Avoir une vision d'ensemble du site pour un développement futur, hors échéance de ce PLU
Les principes d'aménagement : les lignes directrices du projet

PLU SAINT-JEAN-DE-MARIE
LES ESPACES

PRINCIPES D'ORGANISATION DES INTERACTIONS

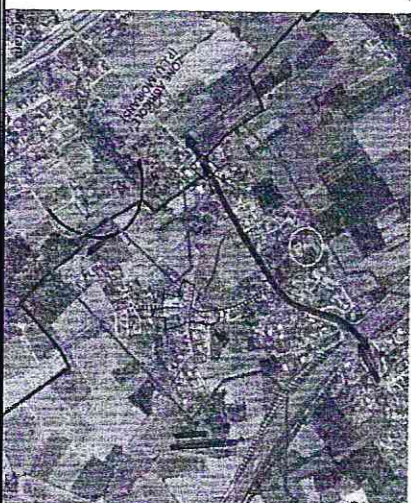
Une transversalité Nord-Sud INCOMPATIBLE avec la continuité écologique Est-Ouest. Les accès à la zone à favoriser sont à prévoir À PARTIR DE la voirie MAJEURE, qui aura été élargie (rue de la Colombinière), et non pas à partir d'un chemin mineur non élargissable !

Dans ce même dossier d'enquête publique, dans le volet PADD, on lit en pages 26 et 27 une transversalité Nord-Ouest / Sud-Est, ce qui met en lumière l'INCOHERENCE de ce dossier !

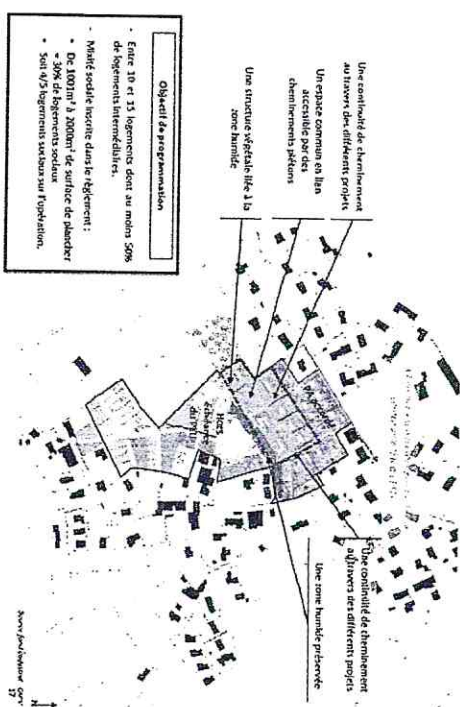
Une zone humide NON préservée du fait du projet de transversalité Nord-Sud. Une zone de projet HORS échéance du PLU et DONC A SUPPRIMER. Aucune continuité de cheminement au travers ces différents projets. Quelle est votre définition d'un logement intermédiaire ? Une mixité sociale à 30 % de logements sociaux se traduisant par 4/5 logements sociaux sur l'opération (4/5 = 80 % !).
